**Avis de la Mission Régionale d'Autorité environnementale  
Nouvelle-Aquitaine sur le projet d'implantation d'un parc de quatre  
éoliennes « Parc éolien des Chaumes »  
à Paizay – Naudouin – Embourie (16)**

n°MRAe 2021APNA114

dossier P-2021-11166

Synthèse des enjeux de la ZIP pour l'avifaune – extrait étude d'impact page 148

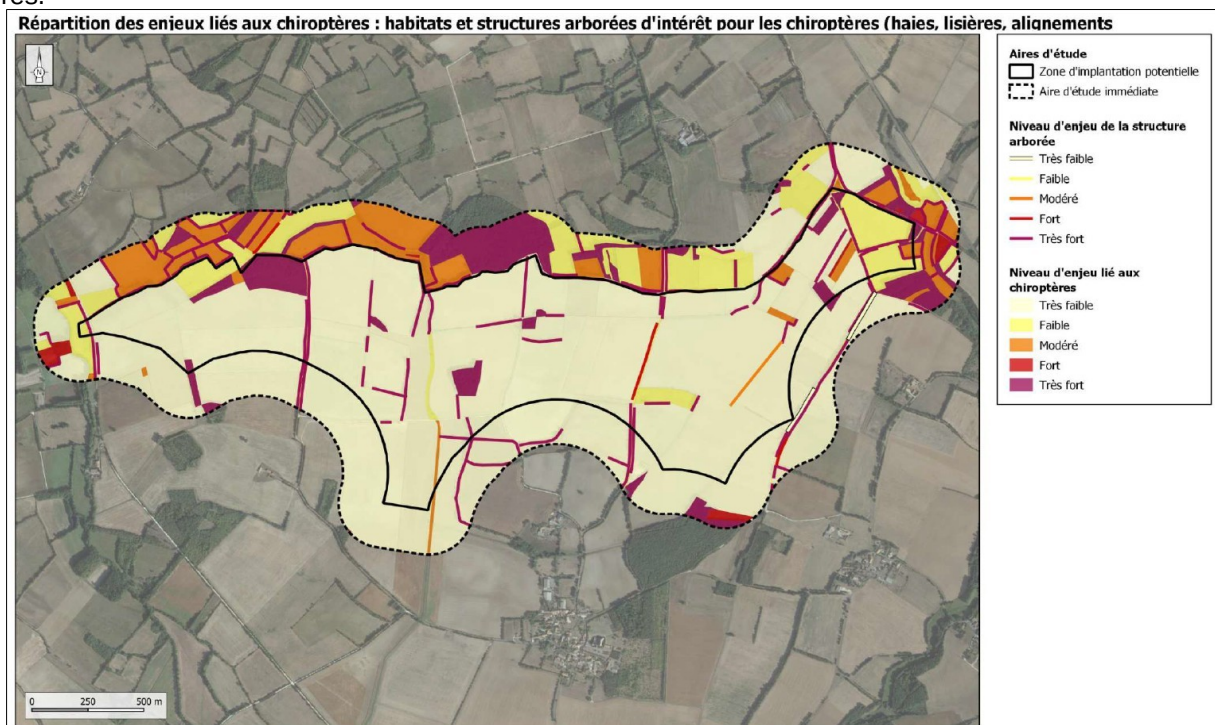
Les principales incidences concernent les risques de collision avec les populations de rapaces. Le projet prévoit plusieurs mesures de réduction et notamment : le suivi écologique du chantier, la réalisation des travaux hors période favorable pour la faune, la réduction de l'attractivité des plateformes pour l'avifaune. Le projet ne semble toutefois pas prévoir l'arrêt des éoliennes en période de fauche, moisson et labour, ni la mise en place de systèmes de détection automatisé des situations à risques (type DT Bird). Pour limiter les risques de collision avec les rapaces ou durant les pics de migration ce type de mesures devrait être envisagé. **La MRAe demande que soit justifiée l'absence de telles mesures ou que leur mise en œuvre soit étudiée afin de réduire les incidences du projet sur l'avifaune.**

Synthèse des enjeux de la ZIP pour les chiroptères – extrait étude d'impact page 176

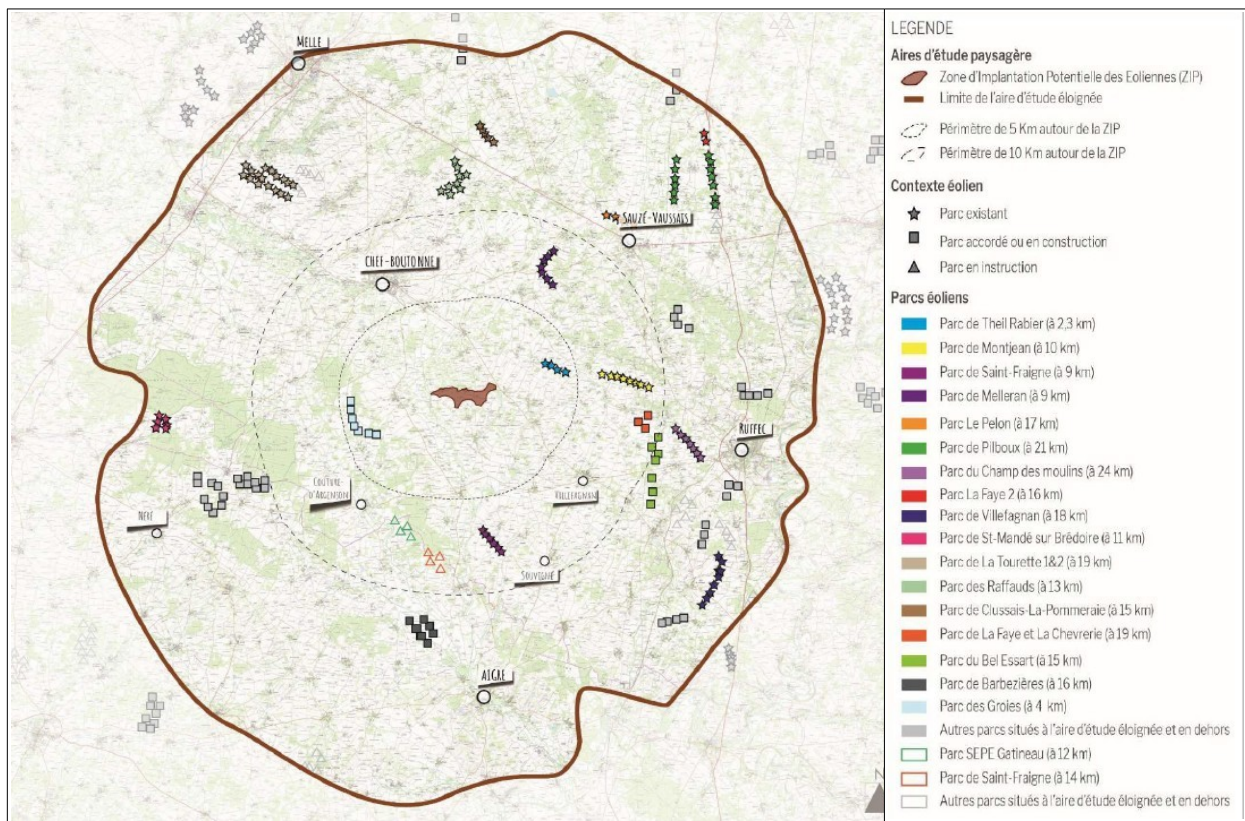
Le projet prévoit le bridage des éoliennes durant les périodes d'activités les plus fortes des chiroptères afin de limiter les risques de collision avec chaque éolienne. Les modalités de bridage sont exposées en page 522 et suivantes de l'étude d'impact. **La MRAe recommande de justifier le plan de bridage retenu (période, heures, vitesses de vent et températures) au regard des éléments de connaissance disponible<sup>2</sup> et compte tenu de la sensibilité du secteur d'étude pour les chiroptères. Ces modalités de bridage devraient également faire l'objet d'un appui et d'un suivi de mise en œuvre par un expert écologue, en lien avec l'exploitation des données issues du dispositif réglementaire de suivi d'activité et des mortalités mentionné plus loin dans l'avis (p9).**

Les éoliennes présentent des distances vis-à-vis des secteurs sensibles (distance bout de pôle / boisement ou haie) comprises entre 63 m et 107 m. Les recommandations figurant dans les *Lignes Directrices pour la prise en compte des chauves-souris dans les projets éoliens* (Eurobats - 2014)<sup>3</sup> mentionnent de respecter une distance minimale de 200 m entre les éoliennes et les habitats sensibles pour les chauves-souris (boisements, haies, zones humides, cours d'eau) afin de limiter les risques de mortalité de ces espèces.
